Bestemmingsplan Noordoever fase 1

Beantwoording zienswijzen op ontwerpbestemmingsplan

Versie: maart 2024

21 juni 09.00, +1u zomertijd

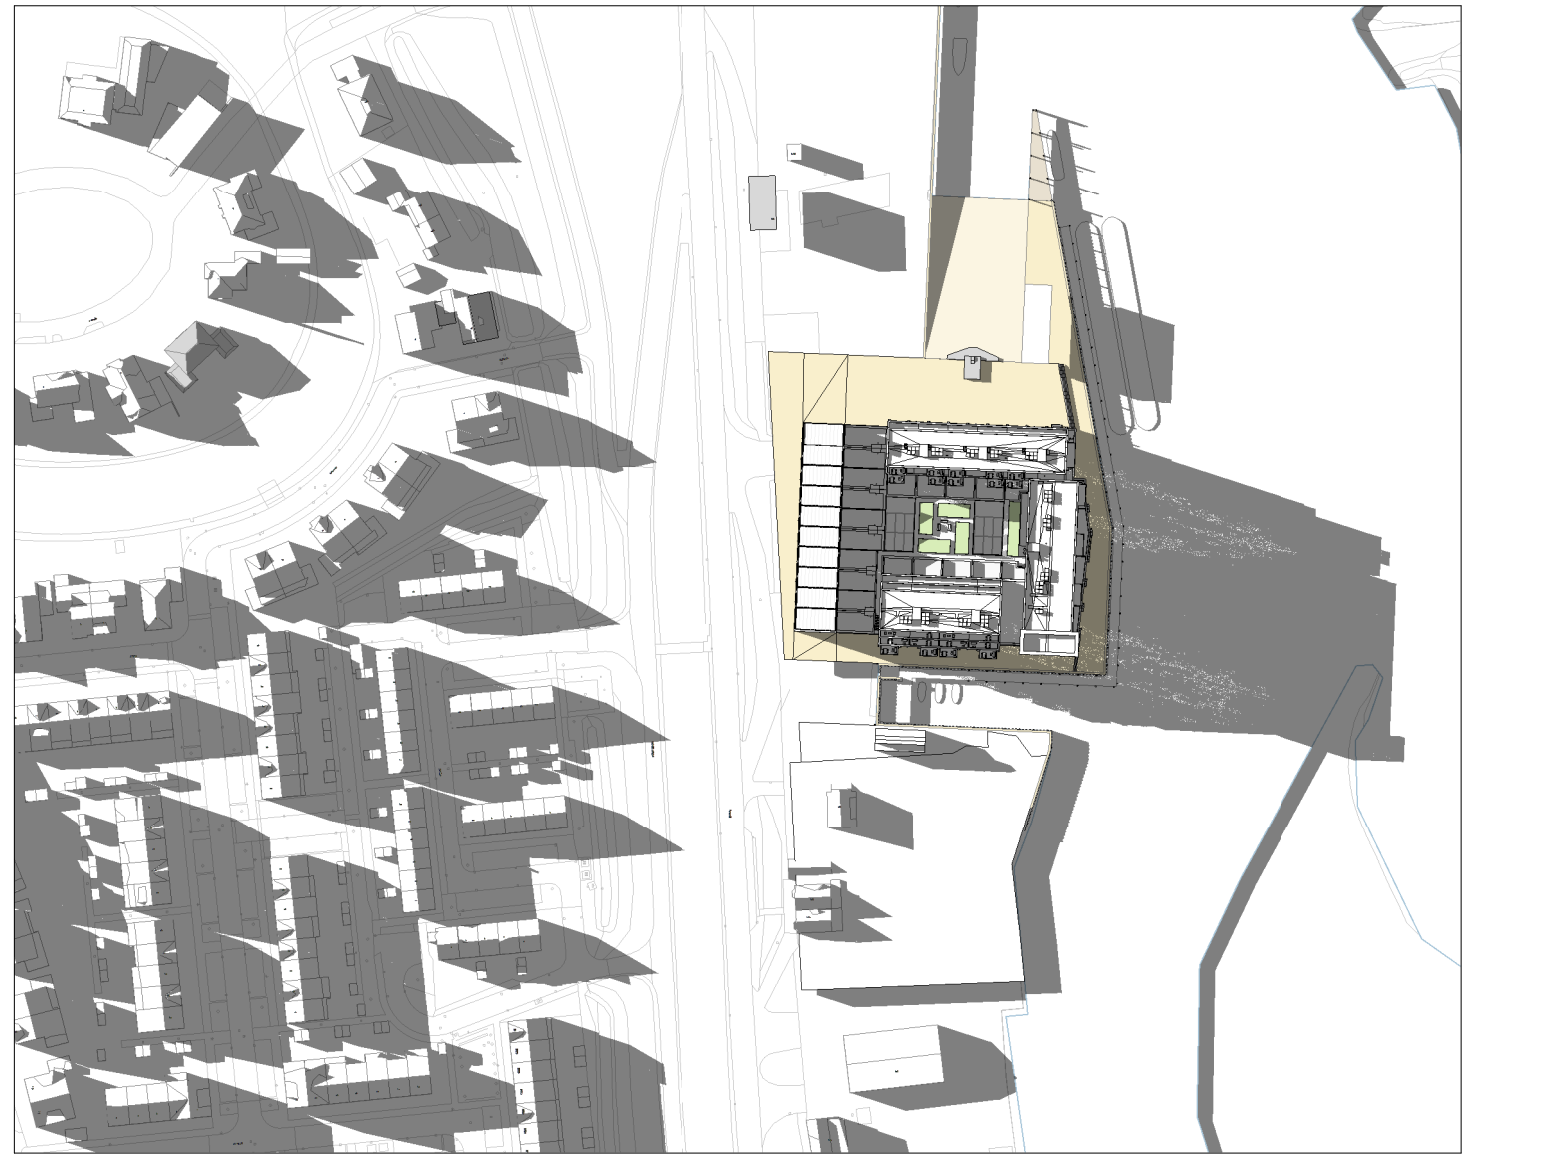
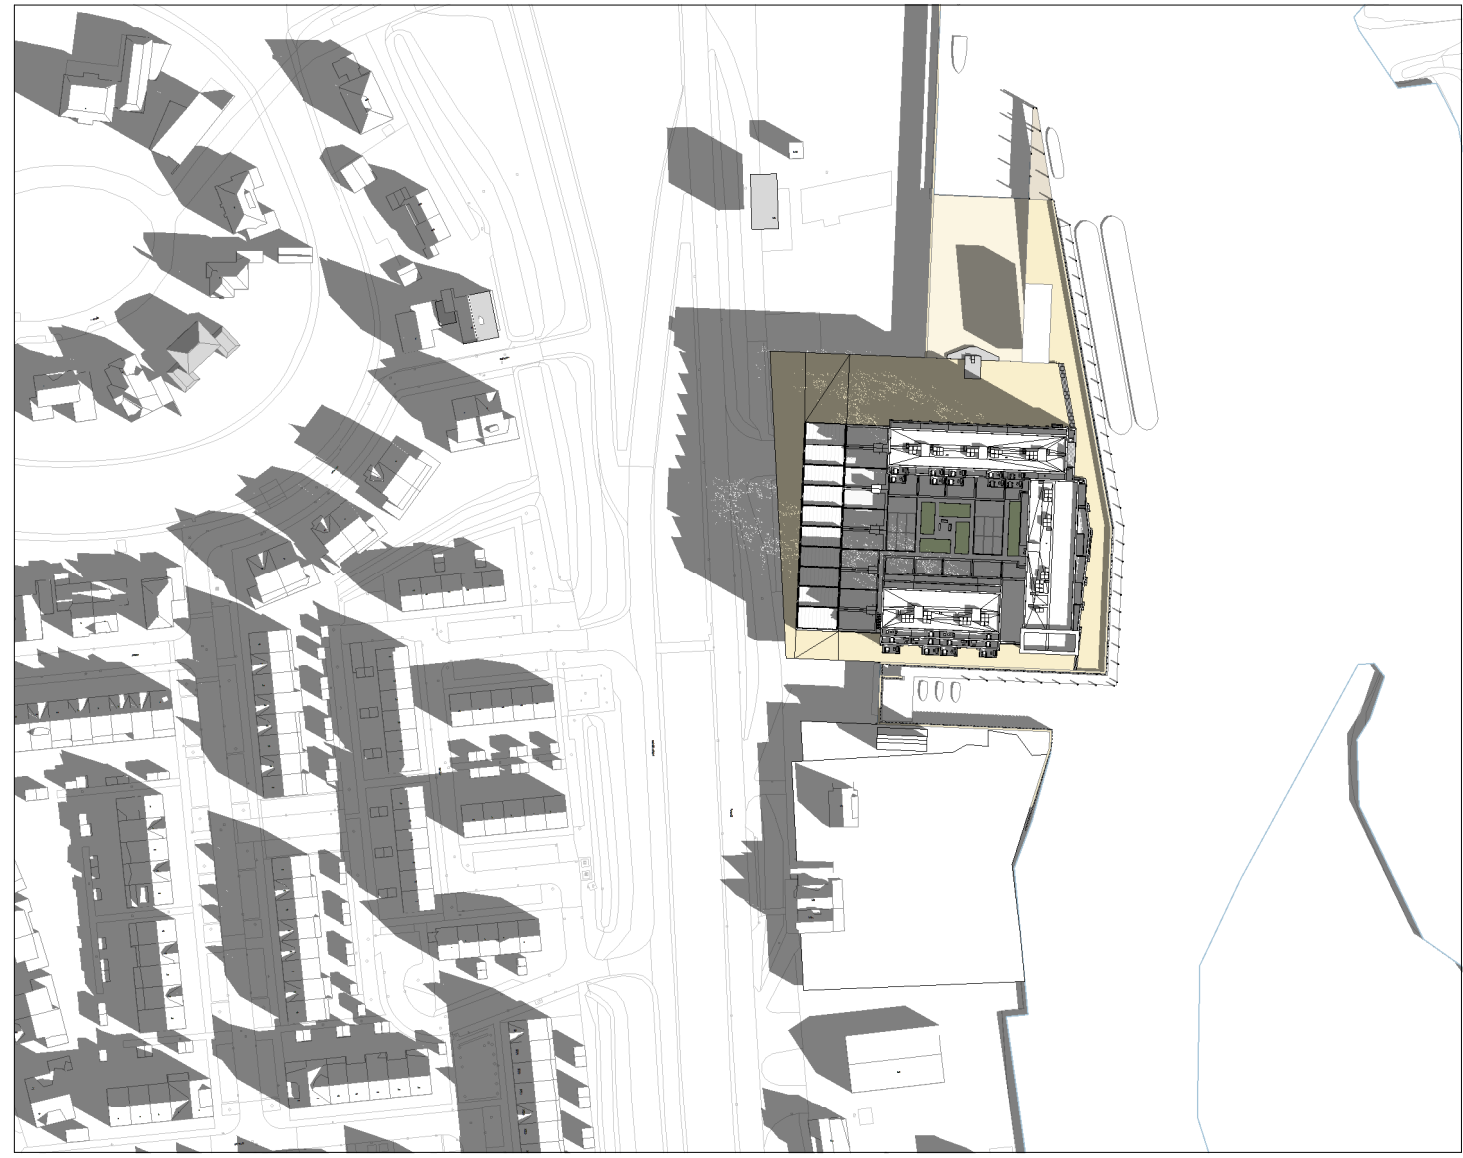
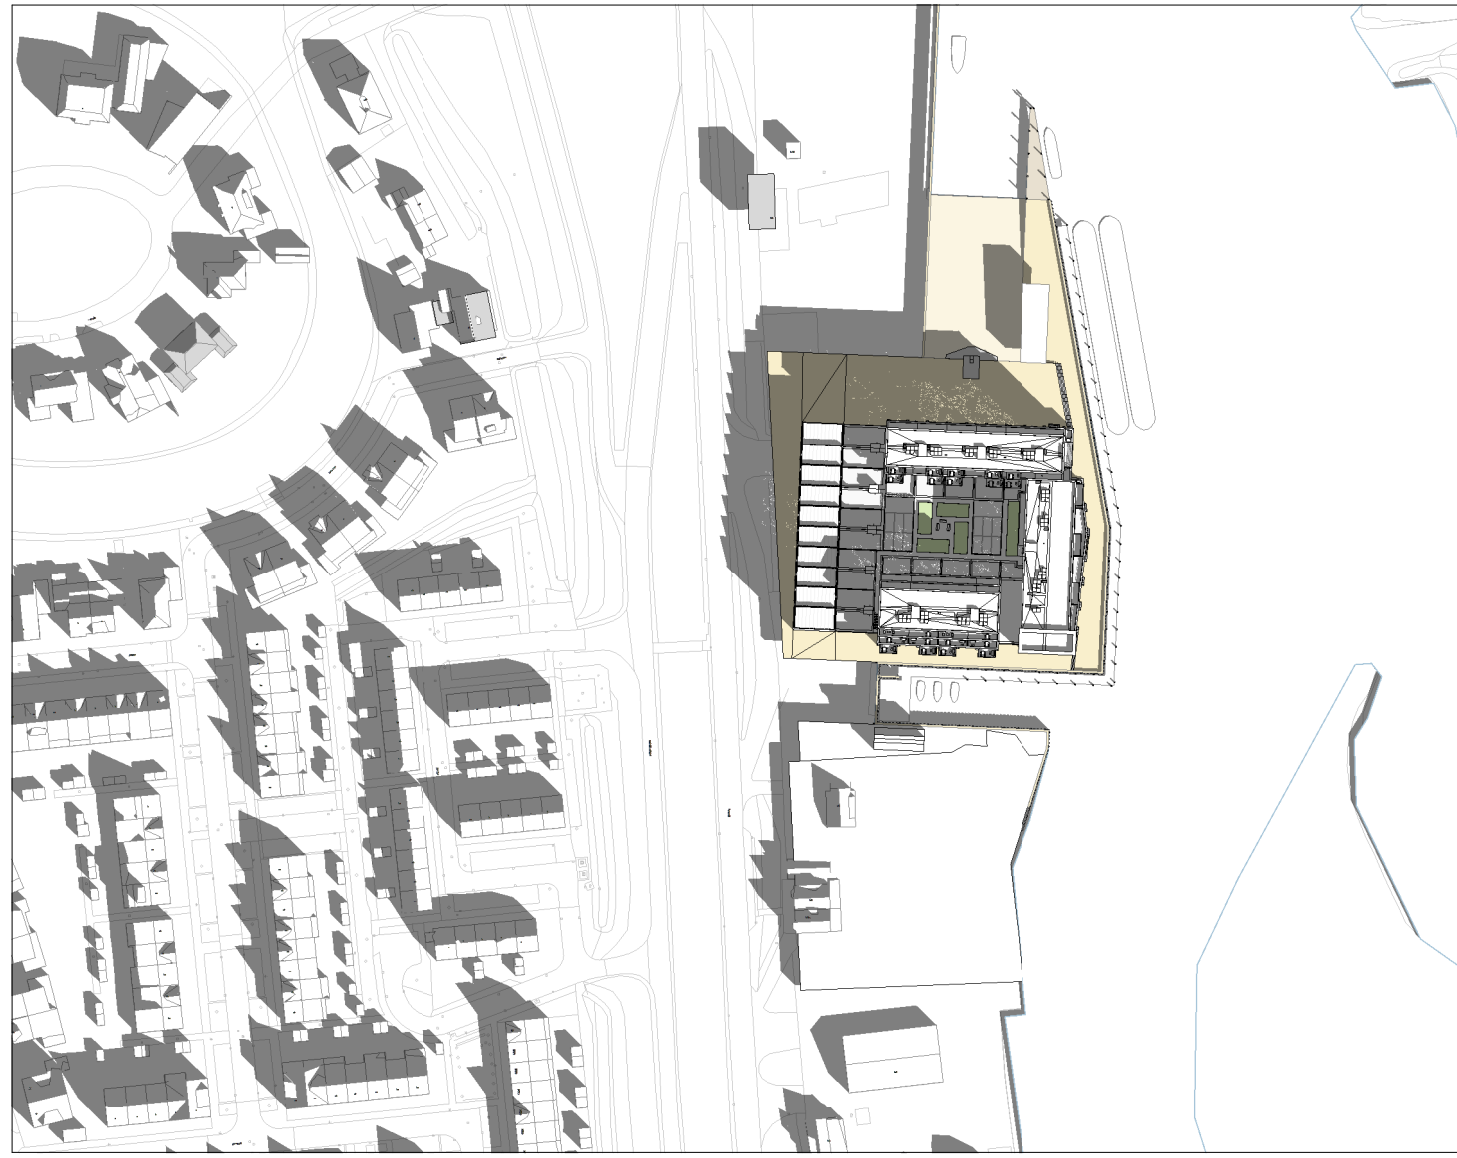
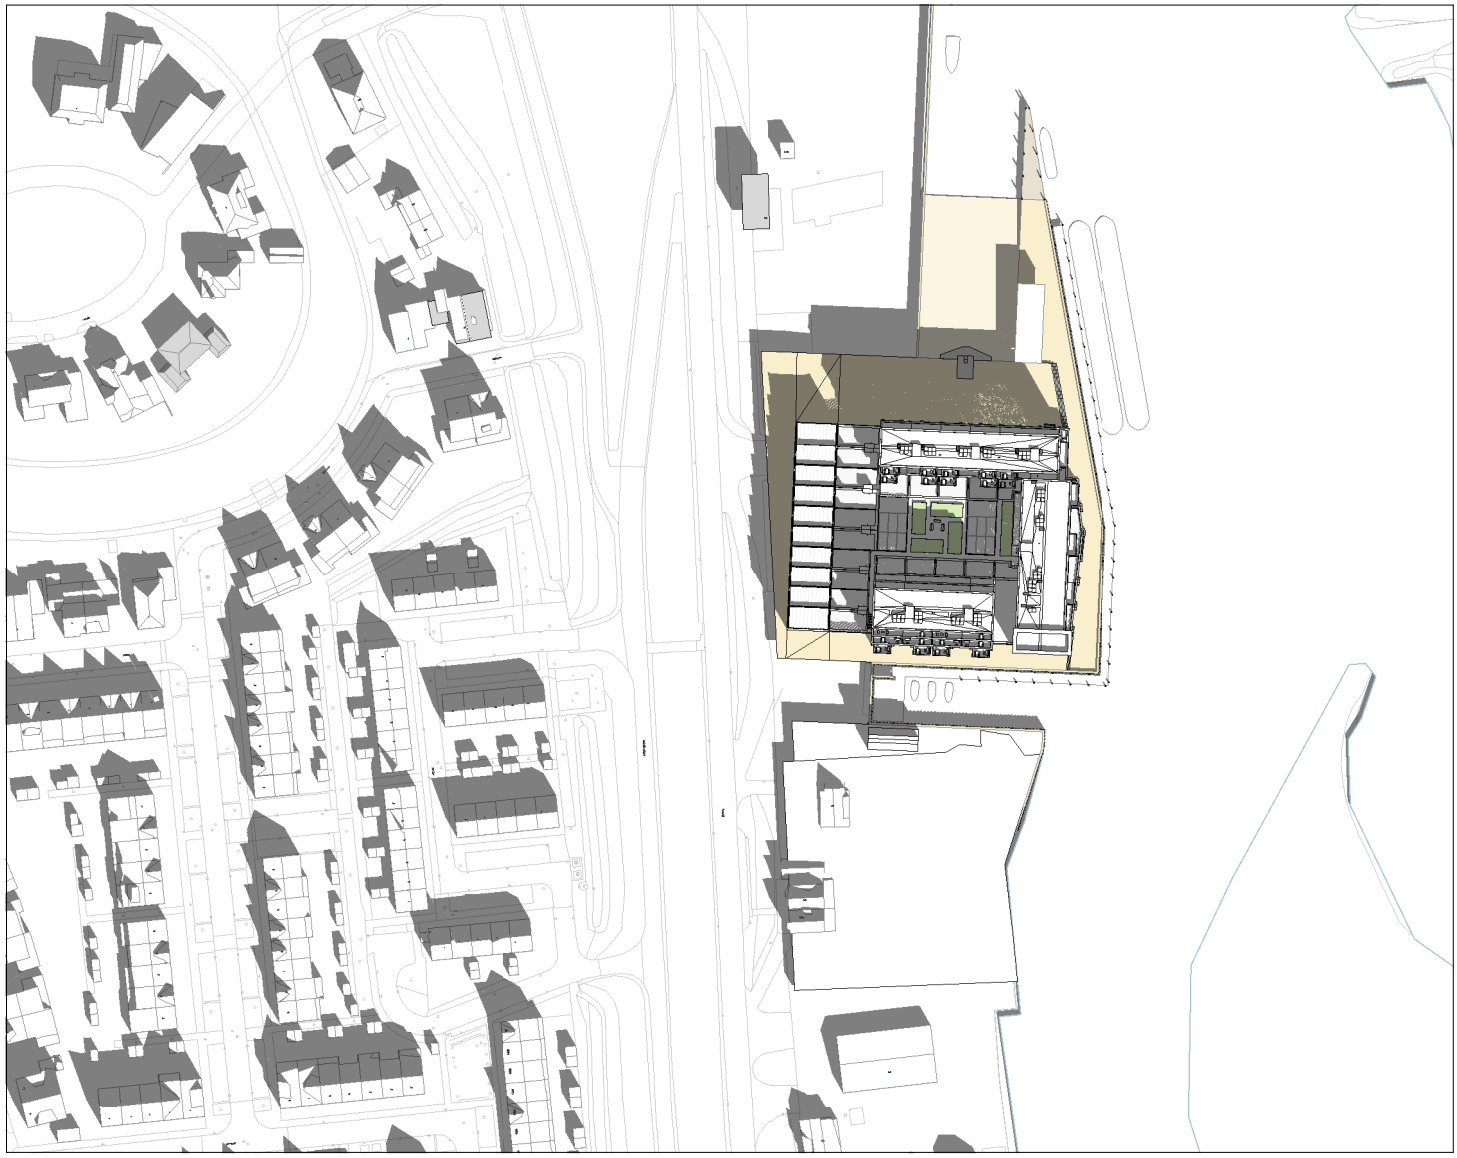
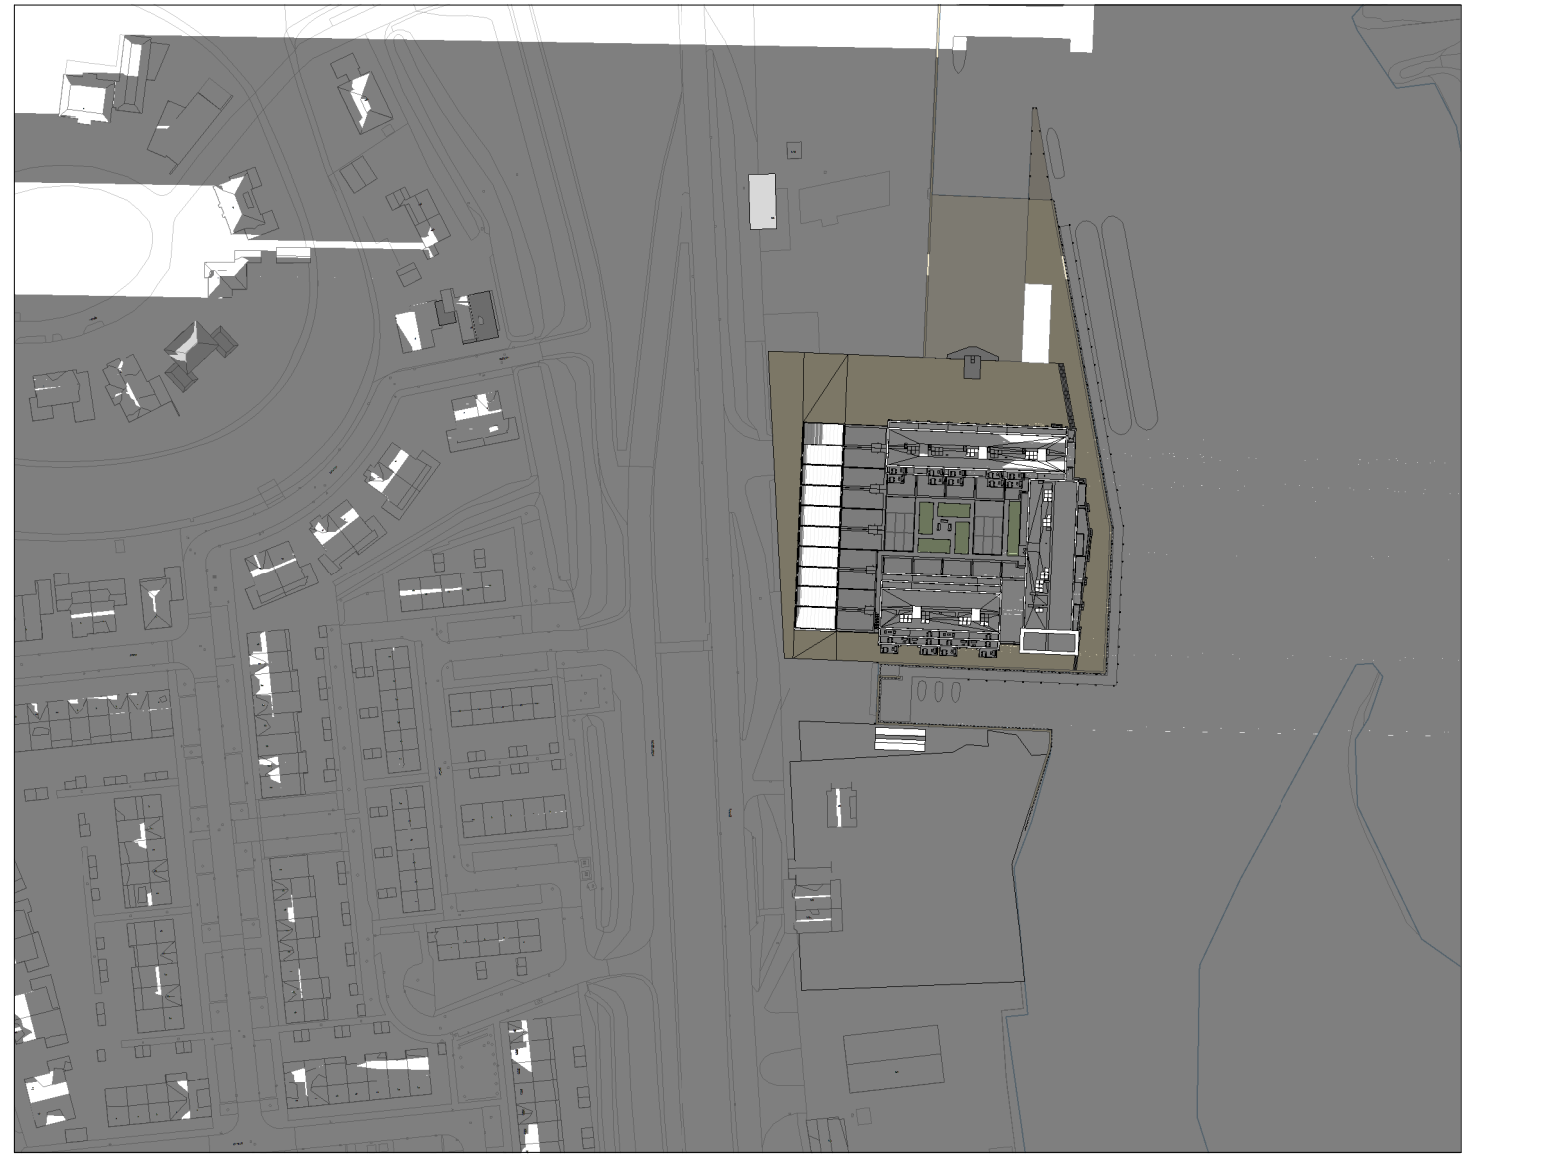
3.1	Indiener zienswijze 3	Toegestane bouwhoogte – De indiener van de zienswijze is ontevreden over de hoogbouw, dat 30 meter boven hun niveau komt te liggen. Ze vrezen voor verlies van licht, schaduwvorming en geluidsoverlast bij de woning vanwege verkeer. De indiener van de zienswijze vindt het onacceptabel dat de bouwhoogte zoveel is toegenomen ten opzichte van het vigerende bestemmingsplan. De impact van de hoogbouw zal een negatieve invloed hebben op de woningwaarde.	Zie ook het antwoord op zienswijze 3.2. In december 2020 is de nota van uitgangspunten Noordoevers in de commissievergadering besproken. Deze nota is op 1 februari 2021 in de raadsvergadering vastgesteld. In de nota van uitgangspunten Noordoevers zijn de uitgangspunten voor de bouwhoogte opgenomen. Het planvoornemen is in lijn met deze nota van uitgangspunten. Voor wat betreft de geluidsoverlast van het verkeer wordt verwezen naar onder meer de reactie op zienswijze 1.12 en het akoestisch onderzoek dat als	De zienswijze leidt niet tot wijzigingen in het bestemmingsplan

bijlage 5 bij de toelichting van het bestemmingsplan is gevoegd en waaruit blijkt dat er gekeken is naar de effecten op de bestaande woningen en er uit het oogpunt van verkeerslawaaï geen sprake is van strijdigheid met de eisen van een goed leefklimaat. Specifiek voor de woning van de indiener van de zienswijze geldt op de begane grond een verschil in geluidsbelasting van 0,1 dB en op de verdieping zorgt reflectie voor een beperkte toename van 0,7 dB (volgens tabel bijlage A3, bijlage 3B, van akoestisch onderzoek). Er is dus geen sprake van een geluidseffect van 1,5 dB of meer (beoordeling conform reconstructie Wgh, zie paragraaf 2.9). Er is naar aanleiding van de zienswijze nog specifiek onderzoek gedaan naar de lichthinder en schaduwvorming voor de woning van de indiener van de zienswijze in de vorm van een bezonningsstudie. Deze onderzoeken zijn als bijlage bij de nota van zienswijzen gevoegd. In de bezonningsstudie is te zien dat in maart (start voorjaar) rond 8 uur de woning gedeeltelijk in de schaduw ligt vanwege de nieuwbouw van de Noordoevers en de rest van de dag is er geen schaduwvorming van de nieuwbouw op de woning. In de juni (start zomer) en september (start herfst) ondervindt de indiener van de zienswijze geen schaduwvorming van de nieuwbouw op de woning. In de winter staat de zon laag onder de dijk, waardoor de dijk bij zonsopkomst de zon nog tegenhoudt. De schaduw van de nieuwbouw valt al voorbij de woning, op het moment dat de zon boven de dijk uitkomt.

Geconcludeerd kan worden dat er weinig effecten zullen optreden ten aanzien van schaduwvorming op de woning van de indiener van de zienswijze. Het woon- en leefklimaat wijzigt niet significant. Overigens als de indiener van de zienswijze meent dat hij/zij aanspraak kan maken op een planschadevergoeding staat buiten dit bestemmingsplan als zodanig. Er is een wettelijke regeling voor planschadevergoeding en een gemeentelijke planschadeverordening die alsdan zal worden gevolgd.
